福島第一原子力発電所 特定原子力施設に係る実施計画変更比較表（第Ⅱ章 2.10 放射性固体廃棄物等の管理施設）

福島第一原子力発電所 特定原子力施設に係る実施計画変更比較表（第Ⅱ章 2.45 大型廃棄物保管庫）

福島第一原子力発電所 特定原子力施設に係る実施計画変更比較表（第Ⅱ章 2.45 大型廃棄物保管庫）

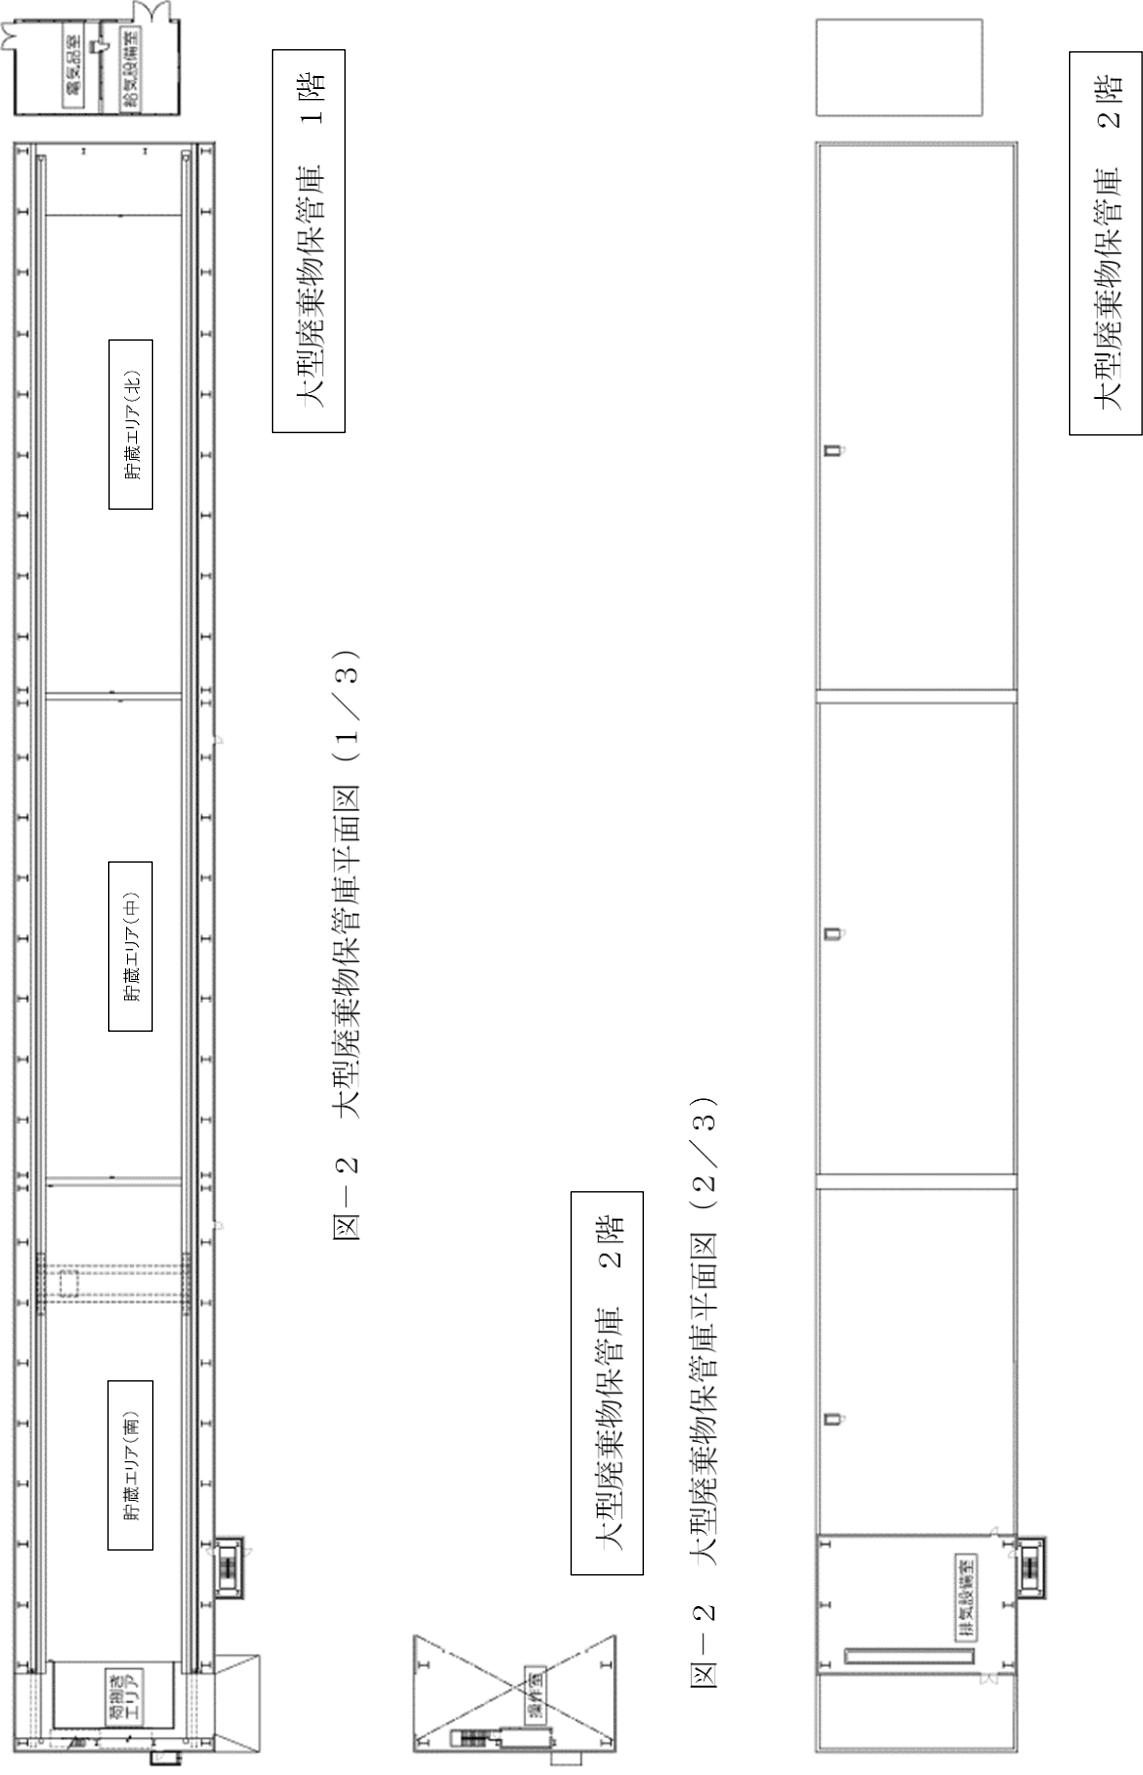
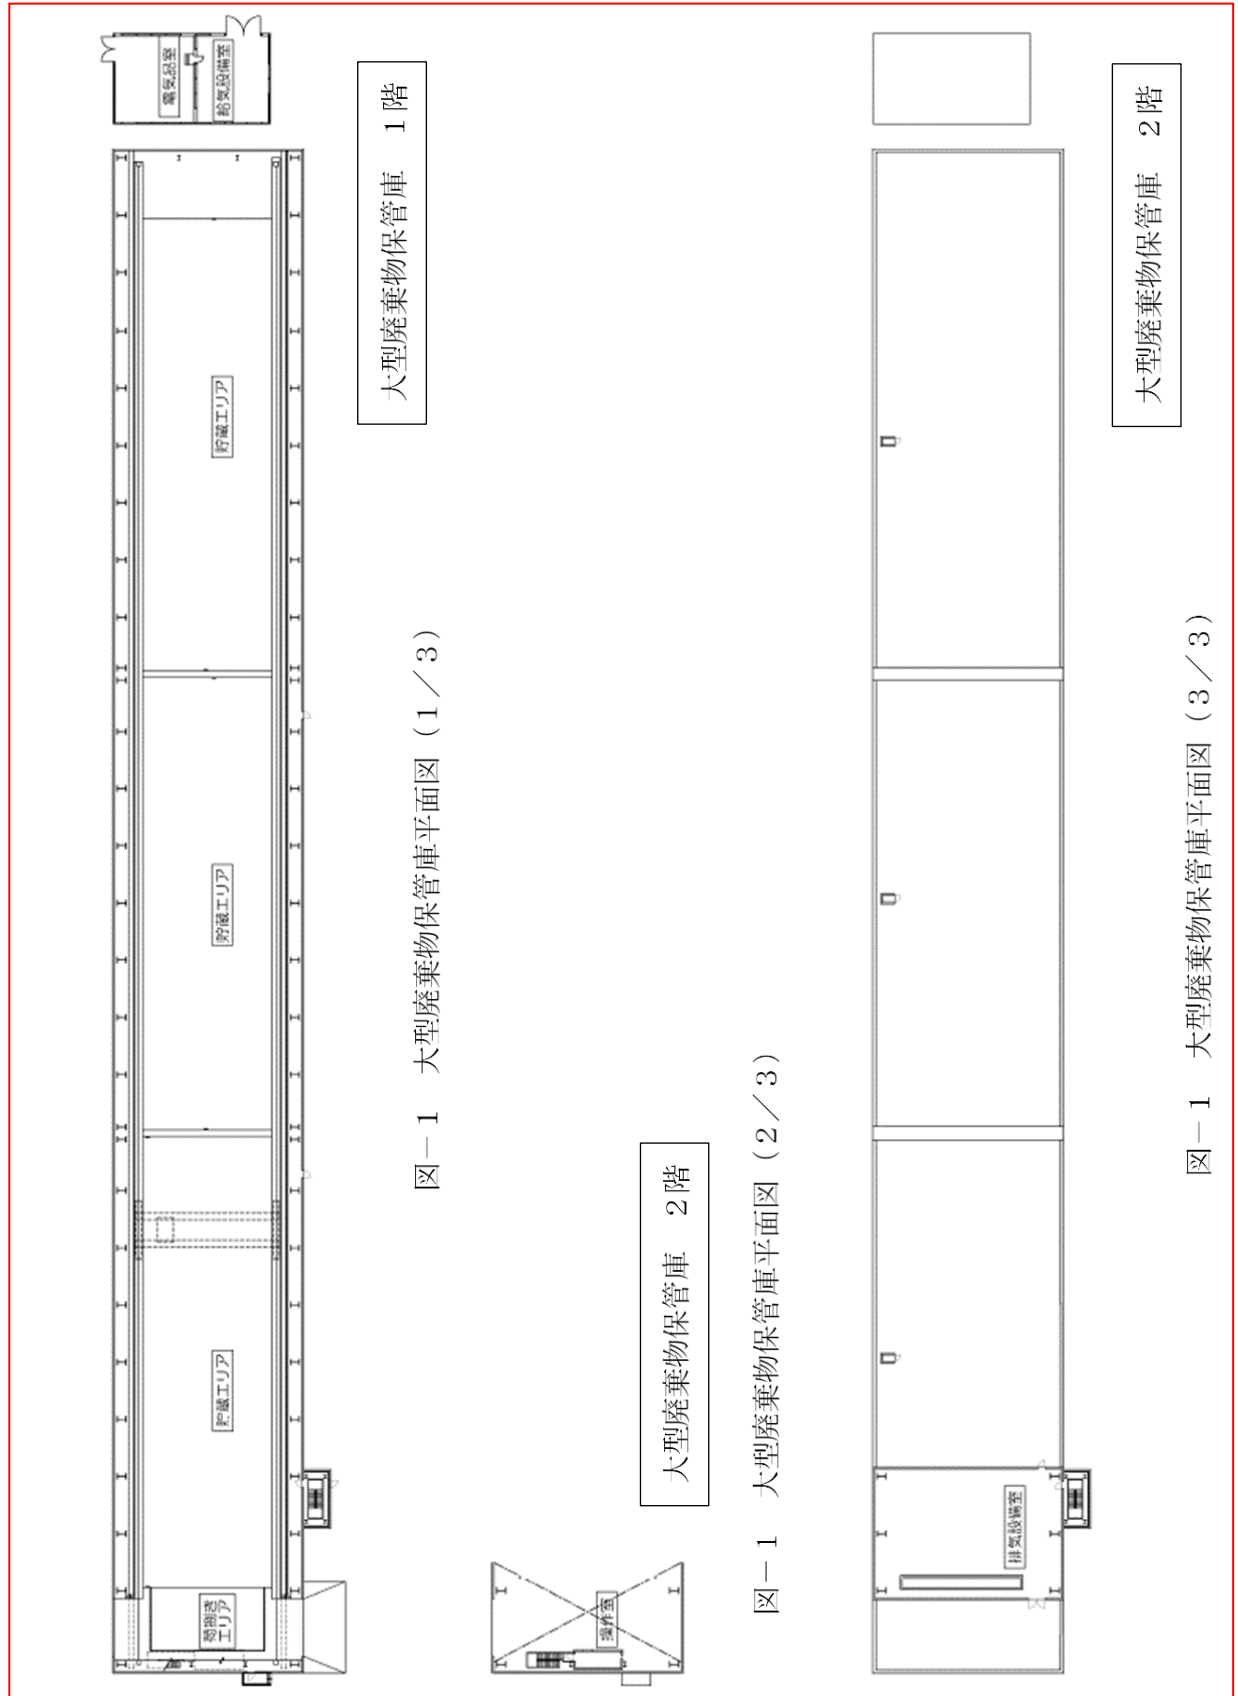
変 更 前	変 更 後	変 更 理 由																																						
<p><u>基準に準拠する。</u></p> <p><u>(2) 耐震性</u></p> <p><u>大型廃棄物保管庫は耐震設計審査指針に従い設計し、大型廃棄物保管庫（建屋）は、Bクラスの設備として評価を行う。</u></p> <p>2.45.1.8 機器の故障への対応 換気設備が停止した場合には、必要に応じて貯蔵エリア天井部の非常用ベント口及び人用の出入口を開放して、水素の滞留を防止する。</p> <p>2.45.2 基本仕様 2.45.2.1 主要仕様</p> <p>(1) 貯蔵エリア</p> <table border="0" data-bbox="192 808 845 892"> <tr> <td>容 量</td> <td>幅 約 15.8m×長さ 約 55.2m</td> </tr> <tr> <td>数</td> <td>3</td> </tr> </table> <p>(2) 送風機</p> <table border="0" data-bbox="192 1113 667 1197"> <tr> <td>容 量</td> <td>12,000Nm³/h/基</td> </tr> <tr> <td>基 数</td> <td>2</td> </tr> </table> <p>(3) 排気フィルタ</p> <table border="0" data-bbox="192 1291 667 1375"> <tr> <td>容 量</td> <td>23,700Nm³/h/基</td> </tr> <tr> <td>基 数</td> <td>1</td> </tr> </table> <p>(4) 排風機</p> <table border="0" data-bbox="192 1470 667 1554"> <tr> <td>容 量</td> <td>12,000Nm³/h/基</td> </tr> <tr> <td>基 数</td> <td>2</td> </tr> </table>	容 量	幅 約 15.8m×長さ 約 55.2m	数	3	容 量	12,000Nm ³ /h/基	基 数	2	容 量	23,700Nm ³ /h/基	基 数	1	容 量	12,000Nm ³ /h/基	基 数	2	<p><u>(記載の削除)</u></p> <p>2.45.1.6 機器の故障への対応 換気設備が停止した場合には、必要に応じて貯蔵エリア天井部の非常用ベント口及び人用の出入口を開放して、<u>可燃性気体（水素）</u>の滞留を防止する<u>設計とする。</u></p> <p>2.45.2 基本仕様 2.45.2.1 主要仕様</p> <p>(1) 貯蔵エリア</p> <table border="0" data-bbox="1409 808 2062 892"> <tr> <td>容 量</td> <td>幅 約 15.8m×長さ 約 55.2m</td> </tr> <tr> <td>数</td> <td>3</td> </tr> </table> <p><u>※各貯蔵エリアに使用済吸着塔等を貯蔵できる設計とするが、南の貯蔵エリアについては、地震時のクレーン転倒等による波及的影響がないことを確認するまでの間、使用済吸着塔等は貯蔵しない。</u></p> <p>(2) 送風機</p> <table border="0" data-bbox="1409 1113 1884 1197"> <tr> <td>容 量</td> <td>12,000m³/h/基</td> </tr> <tr> <td>基 数</td> <td>2</td> </tr> </table> <p>(3) 排気フィルタ</p> <table border="0" data-bbox="1409 1291 1884 1375"> <tr> <td>容 量</td> <td>23,700m³/h/基</td> </tr> <tr> <td>基 数</td> <td>1</td> </tr> </table> <p>(4) 排風機</p> <table border="0" data-bbox="1409 1470 1884 1554"> <tr> <td>容 量</td> <td>12,000m³/h/基</td> </tr> <tr> <td>基 数</td> <td>2</td> </tr> </table> <p><u>(5) クレーン</u></p> <table border="0" data-bbox="1409 1638 2003 1764"> <tr> <td><u>型 式</u></td> <td><u>橋形クレーン</u></td> </tr> <tr> <td><u>基 数</u></td> <td><u>1</u></td> </tr> <tr> <td><u>定格荷重</u></td> <td><u>30/2.8t（主巻/補巻）</u></td> </tr> </table>	容 量	幅 約 15.8m×長さ 約 55.2m	数	3	容 量	12,000m ³ /h/基	基 数	2	容 量	23,700m ³ /h/基	基 数	1	容 量	12,000m ³ /h/基	基 数	2	<u>型 式</u>	<u>橋形クレーン</u>	<u>基 数</u>	<u>1</u>	<u>定格荷重</u>	<u>30/2.8t（主巻/補巻）</u>	<p>記載の適正化（添付資料-3への統合によるもの）</p> <p>記載の適正化</p> <p>大型廃棄物保管庫のクレーン設置に伴う追加</p> <p>記載の適正化（標準状態での体積から、一般的な換気設備で用いる実際にダクトを通る空気の温度や圧力を考慮した体積に変更）</p> <p>大型廃棄物保管庫のクレーン設置に伴う追加</p>

容 量	幅 約 15.8m×長さ 約 55.2m																																							
数	3																																							
容 量	12,000Nm ³ /h/基																																							
基 数	2																																							
容 量	23,700Nm ³ /h/基																																							
基 数	1																																							
容 量	12,000Nm ³ /h/基																																							
基 数	2																																							
容 量	幅 約 15.8m×長さ 約 55.2m																																							
数	3																																							
容 量	12,000m ³ /h/基																																							
基 数	2																																							
容 量	23,700m ³ /h/基																																							
基 数	1																																							
容 量	12,000m ³ /h/基																																							
基 数	2																																							
<u>型 式</u>	<u>橋形クレーン</u>																																							
<u>基 数</u>	<u>1</u>

<u>定格荷重</u>	<u>30/2.8t（主巻/補巻）</u>

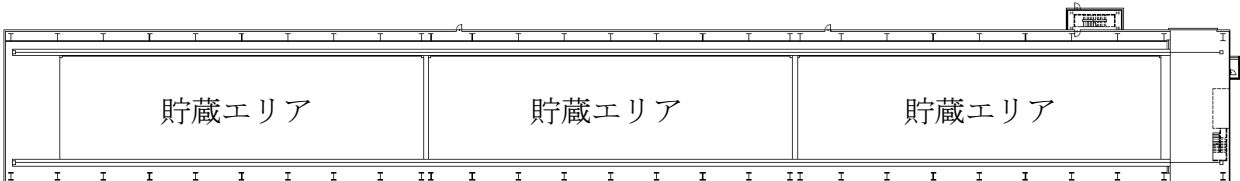
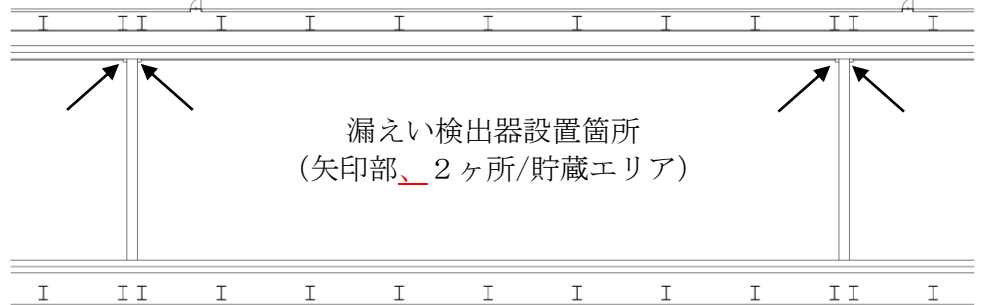
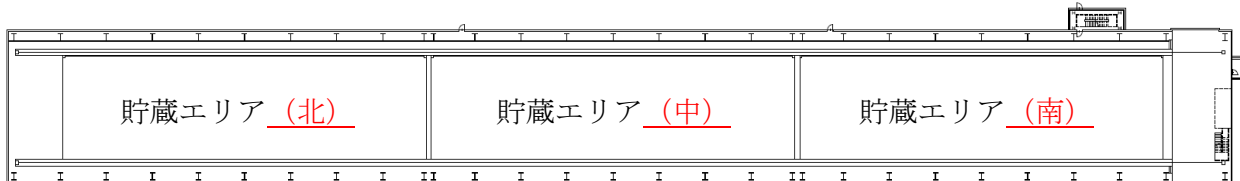
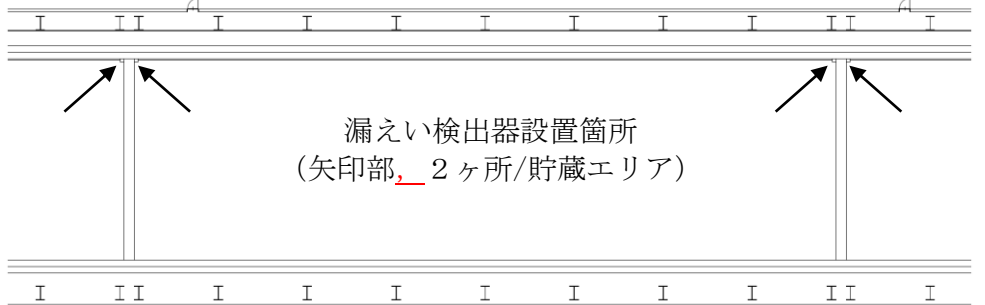
変更前	変更後	変更理由
<p><u>大型廃棄物保管庫（建屋）</u>は、建築基準法に準拠したものとして設置し、平面が約23m（東西方向）×約186m（南北方向）、高さ約23mの鉄骨－プレキャスト版（PCa版）造地上2階建てであり、基礎・床版は鉄筋コンクリート造である。建屋内には貯蔵エリアを設定し、漏えいの拡大を防止するための堰の機能を持たせる。</p> <p>(2) 換気設備 外気は給気フィルタを介して取入れ、建屋の端部から給気する。<u>貯蔵物</u>からの発生を想定する水素を取り込んだ空気は、給気側とは反対の貯蔵エリア天井部に設けた開口から2階に設ける排気フィルタへ導き、排出する。 なお、<u>換気設備停止時にも水素を排出できるように、天井部に手動で操作できる非常用ベントロを設ける。</u></p> <p><u>2.45.1.6 自然災害対策等</u></p> <p>(1) 津波 <u>大型廃棄物保管庫は、検討用津波が到達しないと考えられるT.P.約26mのエリアに設置する。</u></p> <p>(2) 火災 <u>大型廃棄物保管庫内には、可燃物は貯蔵しない。火災発生を防止するため、実用上可能な限り不燃性又は難燃性の材料を使用する。火災検知のため、消防法及び関係法令に従い、建屋内には自動火災報知設備を設置する。なお、建屋内には建築基準法及び関係法令並びに消防法及び関係法令に基づく安全避難経路を設定するとともに、初期消火の対応ができるよう、消火器を設置する。</u></p> <p>(3) 強風(台風・豪雨) <u>大型廃棄物保管庫は、建築基準法施行令に基づく風荷重に対して設計する。豪雨に対しては、構造設計上考慮することはないが、屋根面や樋による適切な排水を行うものとする。</u></p> <p>(4) 積雪 <u>大型廃棄物保管庫は、建築基準法施行令及び福島県建築基準法施行細則に基づく積雪荷重に対して設計する。</u></p> <p>(5) 落雷 <u>大型廃棄物保管庫は、建築基準法及び関連法令に従い避雷設備を設ける。</u></p> <p><u>2.45.1.7 構造強度及び耐震性</u></p> <p>(1) 構造強度 <u>大型廃棄物保管庫の建屋は建築基準法に、その他の機器については、日本産業規格、鋼構造設計</u></p>	<p>建屋は、建築基準法に準拠したものとして設置し、平面が約23m（東西方向）×約186m（南北方向）、高さ約23mの鉄骨－プレキャスト版（PCa版）造地上2階建てであり、基礎・床版は鉄筋コンクリート造である。建屋内には貯蔵エリアを設定し、漏えいの拡大を防止するための堰の機能を持たせる。</p> <p>(2) 換気設備 外気は給気フィルタを介して<u>建屋内</u>に取入れ、建屋の端部から給気する。<u>使用済吸着塔等</u>からの発生を想定する水素を取り込んだ空気は、給気側とは反対の貯蔵エリア天井部に設けた開口から2階に設ける排気フィルタへ導き、<u>排気設備により</u>排出する。 なお、<u>換気設備停止時にも水素を排出できるように、天井部に手動で操作できる非常用ベントロを設ける。</u></p> <p><u>(3) クレーン</u> <u>大型廃棄物保管庫に搬入される使用済吸着塔等の重量物を取り扱うため、労働安全衛生法（クレーン則）に準拠した、橋形クレーンを設ける。</u></p> <p><u>(記載の削除)</u></p>	<p>記載の適正化</p> <p>記載の適正化</p> <p>大型廃棄物保管庫のクレーン設置に伴う追加</p> <p>記載の適正化（添付資料－3への統合によるもの）</p>
